Projet de réaménagement de la rivière Lorette – secteur du boulevard Wilfrid-Hamel, à Québec et L’Ancienne-Lorette

Réponses aux questions complémentaires des 9 et 15 juin 2017 du BAPE

Réponses aux questions complémentaires des 9 et 15 juin 2017
du Bureau d'audiences publiques sur l'environnement

Projet WSP n° : 121-12904-00
Projet Ville de Québec n° : PPD2010153

Figure B2-4A Hydrogrammes générés par la crue du 31 mai 2013.

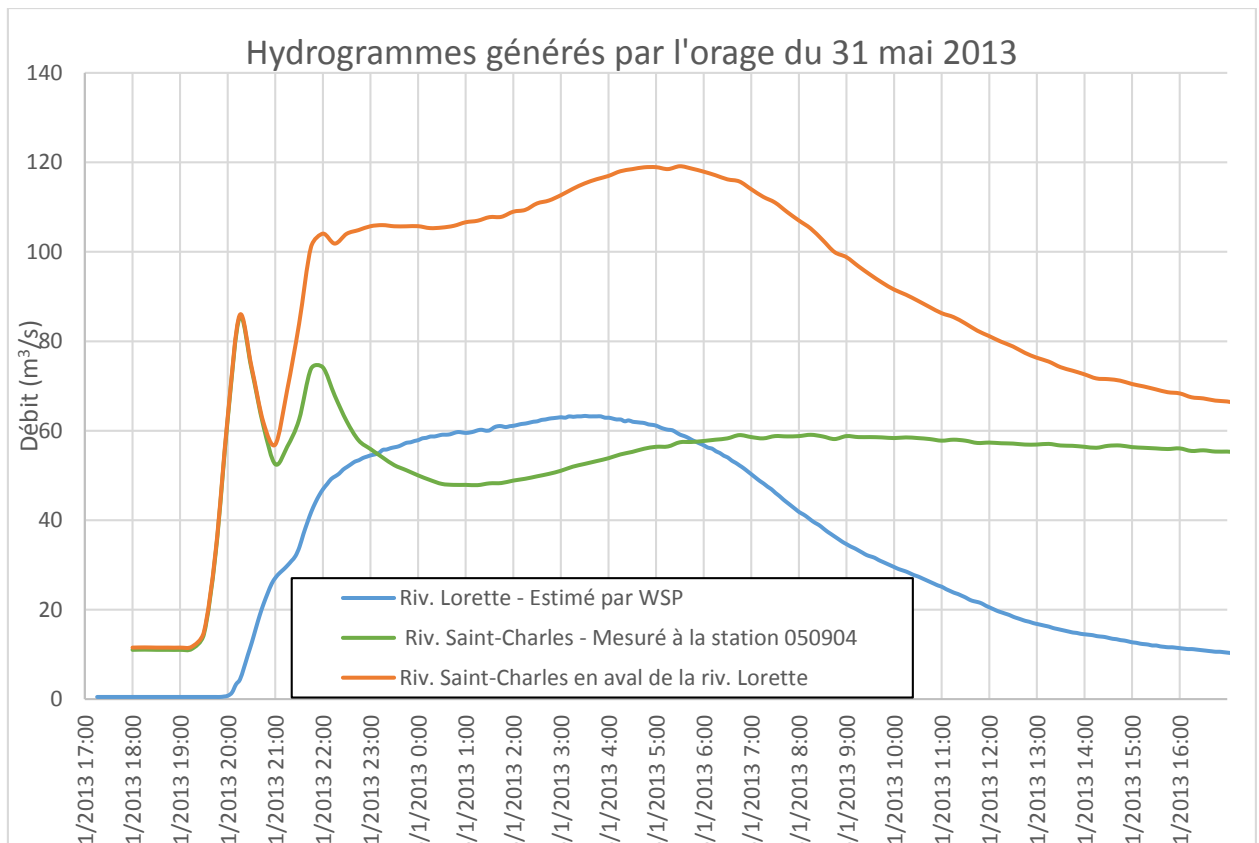
A. Afin de tenir compte également de l'autre scénario type, la commission vous demande de produire une analyse similaire des hydrogrammes (figure 4-5, p. 101) pour l'orage du 31 mai 2013.

La figure B2-4A illustre les hydrogrammes pour la crue du 31 mai 2013. On constate que les débits dans les 2 rivières ont augmenté très rapidement étant donné l'intensité des précipitations. L'hydrogramme de la rivière Saint-Charles est caractérisé par 2 pointes, soit une vers 20 h 15 et une autre vers 21 h 45. La pointe de débit maximum est atteinte dès 20 h 15 à 85 m³/s.

L'augmentation du débit dans la rivière Lorette est rapide et graduelle jusqu'à 22 h 00. Par la suite, le taux d'augmentation diminue et le débit atteint un maximum de 63 m³/s vers 3 h 30 le 1^{er} juin.

Pour l'évènement du 31 mai 2013, à la confluence, le débit de la rivière Saint-Charles est déjà beaucoup plus bas que le maximum atteint au début de la soirée. Sur la figure B2-4A est illustré aussi l'hydrogramme reconstitué de la rivière Saint-Charles en aval de l'exutoire de la rivière Lorette obtenu en additionnant les 2 hydrogrammes. On remarque alors que le débit de pointe atteint 119 m³/s vers 5 h 30 le 1^{er} juin (59 m³/s apporté par la Lorette complété de 60 m³/s de la Saint-Charles). L'addition des débits de pointe des 2 rivières (telle que proposée par le CEHQ) aurait quant à elle fourni une valeur de 148 m³/s.

Configuration retenue

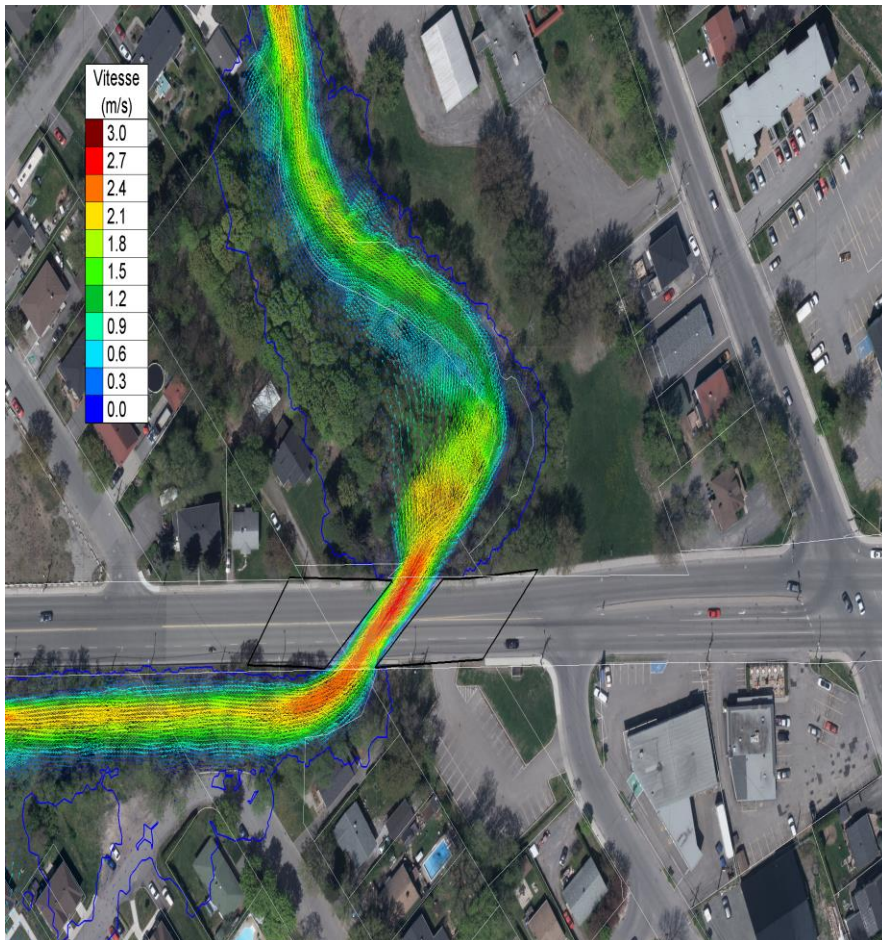
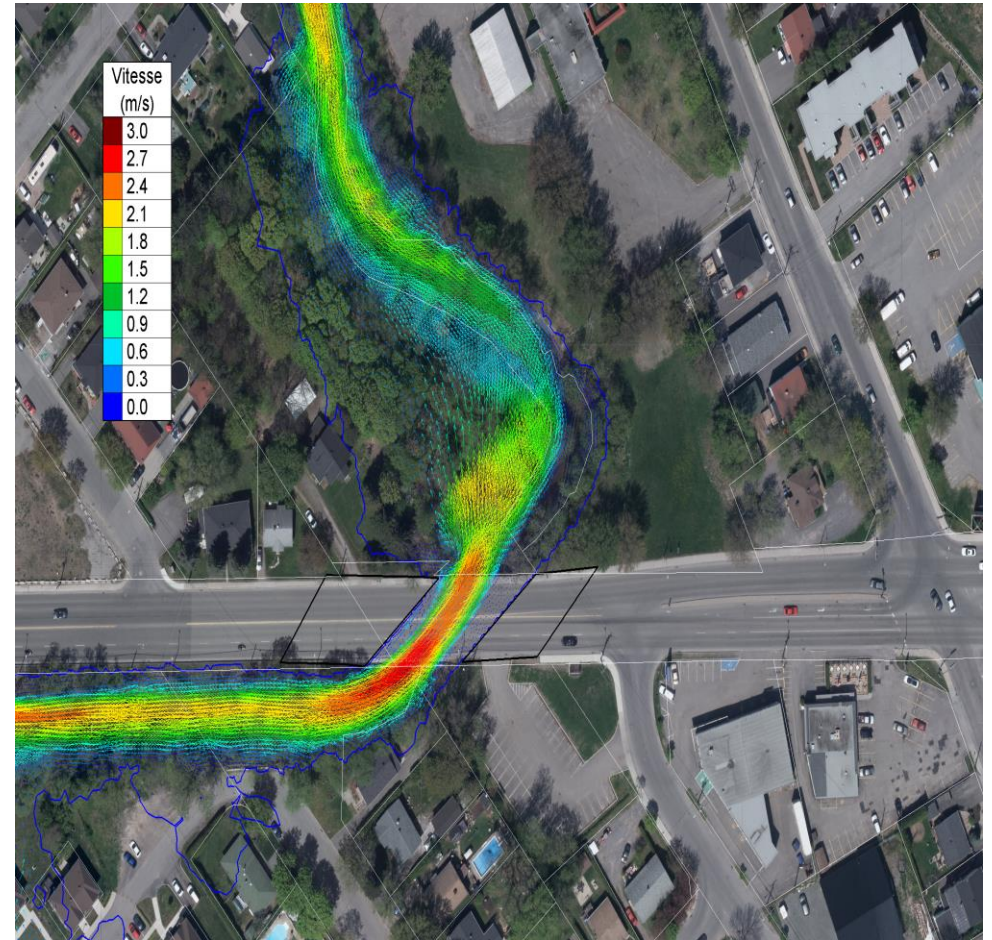
Dans les réponses aux questions du MDDELCC, vous avez affirmé que vous ne prévoyez aucune intervention sur le pont Hamel-Est à court ou à moyen terme (PR5.2.1, p. 29; PR5.4.1, p. 8). En audience, vous avez expliqué avoir évalué le scénario de remplacement de ce pont et avoir pris votre décision sur la base d'une analyse bénéfices-coûts (M. Guy Laliberté, DT1, p. 88).

- **Veillez fournir à la commission cette analyse bénéfices-coûts.**
- **Quel est le coût estimé de reconstruction de ce pont ?**

L'étude de faisabilité sommaire réalisée est jointe à l'annexe 3 et le coût de reconstruction du pont Hamel-Est est évalué à 11,3 M\$

OUVERTURE : 12 m
100 ANS (CF)

OUVERTURE : 19 m (à l'est)
100 ANS (CF)
